Bruxelles, le 19/05/2023

WATERMAEL-BOITSFORT. Parc Tournay, Solvay-Etang de Boitsfort (Etang du Moulin), Berge Ecole Internationale, Domaine Silex
(= Site classé)
PLAN GESTION NATURE : Le projet d'arrêté de plans de gestion des stations Natura 2000 relevant de la ZSC I à Watermael-Boitsfort : « La Forêt de Soignes avec lisières et domaines boisés avoisinants et la Vallée de la Woluwe - complexe Forêt de Soignes - Vallée de la Woluwe ». – 1^{ère} lecture

Avis de la CRMS

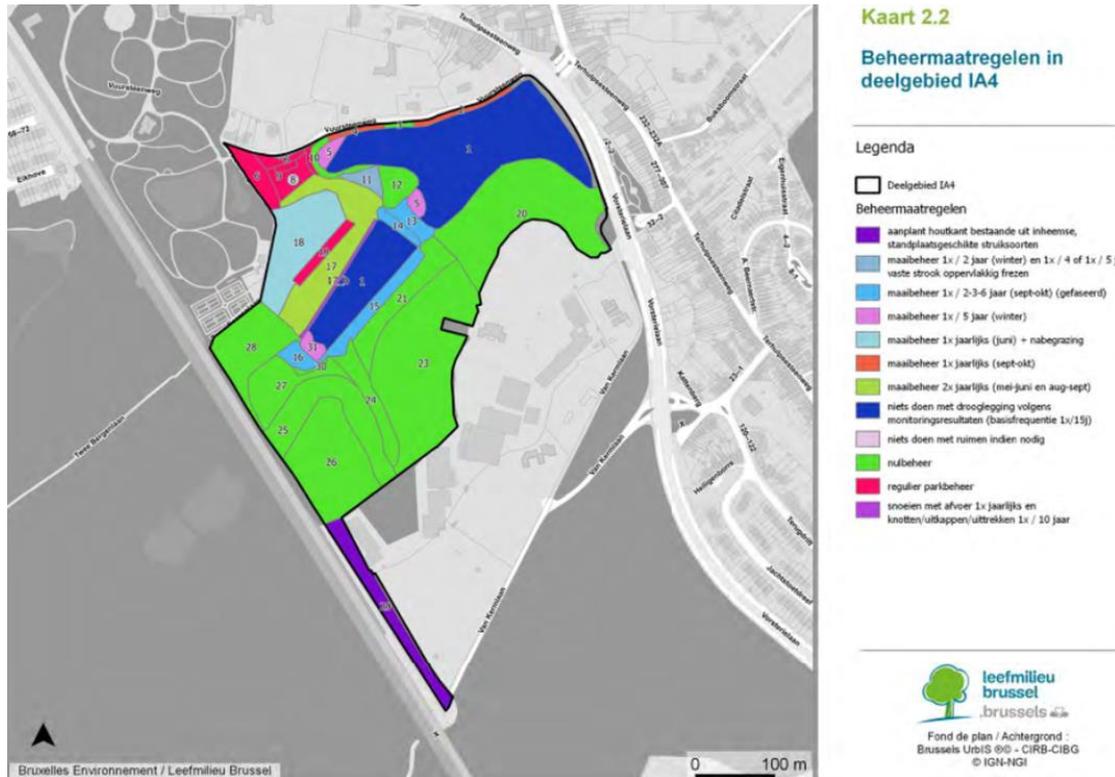
La CRMS approuve la gestion prévue pour cette station, celle-ci étant plus « naturelle » (la partie du domaine Bischoffsheim reprise dans la station est pour l'essentiel un talus boisé). Les mesures du PGN, plus faciles à appliquer sans risque de nuire aux éléments patrimoniaux, sont d'ailleurs dans la continuité de ce qui se fait déjà : les principales adaptations étant l'augmentation de bois mort laissé dans les habitats forestiers, une modification de la fauche de certaines prairies et une solution pour l'eutrophisation des étangs.

L'Assemblée précise également que les mesures concernant les précautions à prendre à l'égard du site archéologique préhistorique sont bonnes. Elle marque également son accord pour la limitation d'accès du public aux zones boisées et pour l'adaptation des revêtements pédestres.
